品番	TEL85GX	品名	自動水栓 (ゲースネックタイプ)	1 / 3
----	---------	----	------------------	-------

金具補修品互換性情報

件名 スペーサーとパッキン交換注意点

前期・後期型製品識別方法

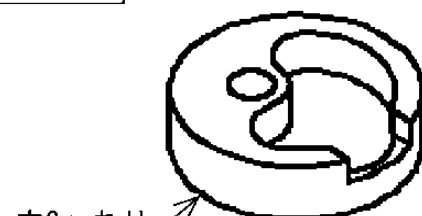
前期型品

切替時期 2001年9月頃

後期型品

突起なし

突起あり

スペーサーとパッキンを
同時交換してください。

単独で交換可能です。
